Parecer Técnico n.º 30/2021 - IBRAM/PRESI/SUFAM/DIREM

GOVERNO DO DISTRITO FEDERAL
INSTITUTO DO MEIO AMBIENTE E DOS RECURSOS HÍDRICOS DO DISTRITO FEDERAL
Superintendência de Fiscalização, Auditoria e Monitoramento
Diretoria de Emergência, Riscos e Monitoramento

Trata-se da análise da etapa de Investigação Detalhada do Gerenciamento de Áreas Contaminadas (GAC), apresentada pelo Serviço de Limpeza Urbana -SLU (Elaboração de Diagnóstico de Contaminação e Proposta de Remediação do Antigo Lixão da Estrutural/ PRODUTO 1 72580073; PRODUTO 2, parte 1 72580099; PRODUTO 2, parte 2 72580129; PRODUTO 3 72580173; PRODUTO 4 72580208, e; PRODUTO 5 72580232), decorrente das obrigações legais preconizadas nos Art. 15, inciso V e Art. 17, inciso V da [Lei nº 12.305, de 2 de agosto de 2010](#), e da [Resolução CONAMA nº 420, de 28 de dezembro de 2009](#).

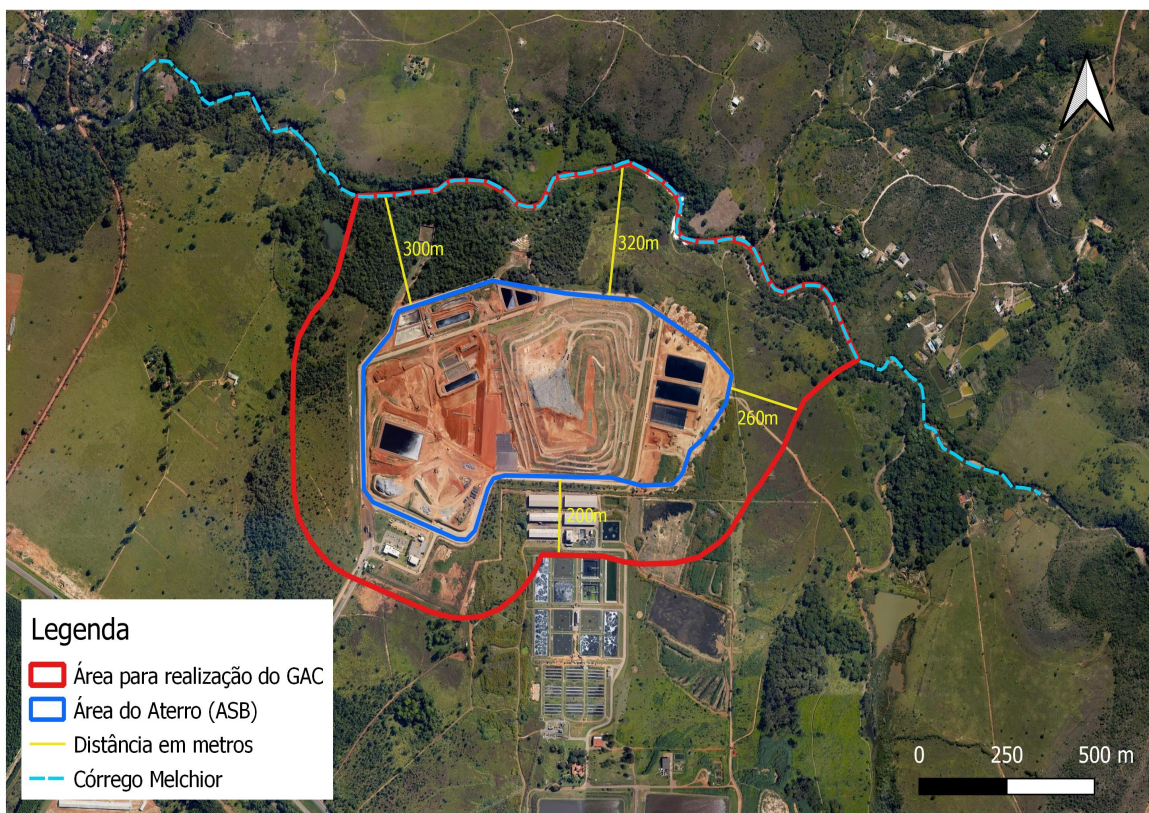
Assim, perante os fatos potencialmente contaminantes ocorridos no ASB e auto de infração/ advertência imputado ao SLU, elencados no Memorando Nº 31/2022 - IBRAM/PRESI/SUFAM/DIREM (85544174), para atender o âmbito legal da supracitada Resolução CONAMA, o SLU deve executar as etapas iniciais do GAC do ASB, ou seja, devem ser elaborados e apresentados à esse Instituto, **no prazo de 90 dias**, a Avaliação Preliminar e o Plano de Investigação Confirmatória com cronograma de execução na área determinada por essa DIREM, delimitada no Mapa abaixo.
